From: Henrik Gregers Boesen <>
Sent: 24 August 2023 12:34:34 (UTC +02)
To: Mads Leth <mal@vandcenter.dk>
Cc: Peter Astrup Simmelsgaard <psimme@nordfynskommune.dk>
Subject: Opfølgning på udvalgs møde, placering af nyt renseanlæg
Attachments: image001.gif, image004.png

Vedr. drøftelse af placering af eventuelt nyt renseanlæg.

Dialogmøde

Borgergruppen vedr. rensningsanlæg ved Otterup byport/Daugstrup

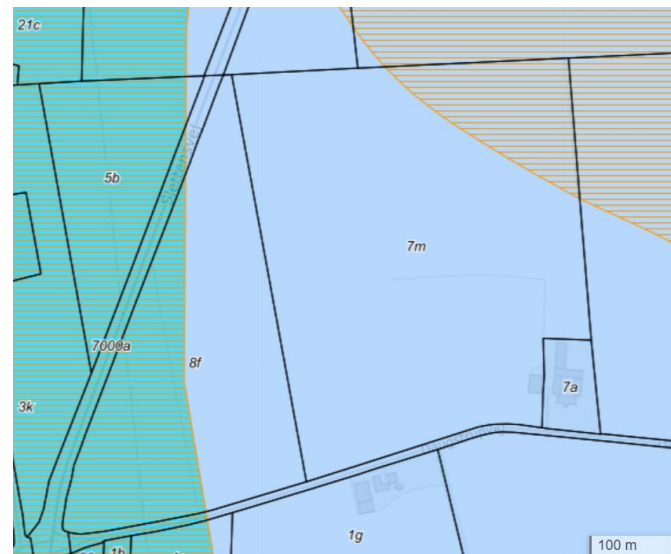
Trafikbelastningen lader til at være et væsentligt argument. Dette er dog kun undersøgt for 3 placeringer.

De 85 ekstra daglige kørsler vil medføre en øget trafikale belastning på 3,4%

Spørgsmål til Nordfyns Kommune:

- Hvad er “meget” transport. Er det 85 ekstra daglige kørsler?
- 2020 er tilsyneladende før vejmyndighedens udtalelse, hvad ligger til grund for denne udtalelse?

Citat fra ansøgning: “Den forventede principielle opbygning af renselanlægget ses på Figur 2-4.”

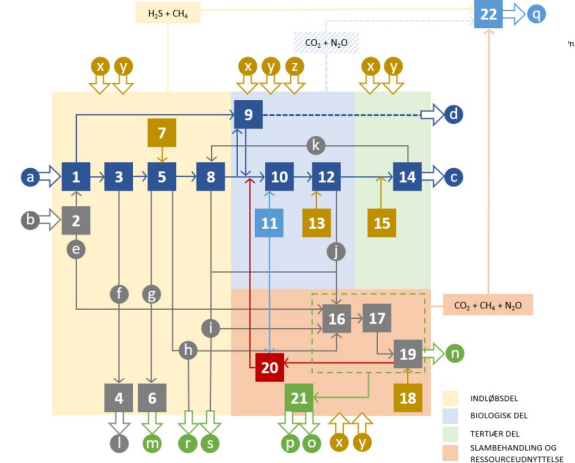
Nr. 17 benævner “biogasanlæg”

Spørgsmål til VCS:

- Hvis der også er tale om et biogasanlæg hvorfor står det så ikke nævnt tydeligere i ansøgningen?
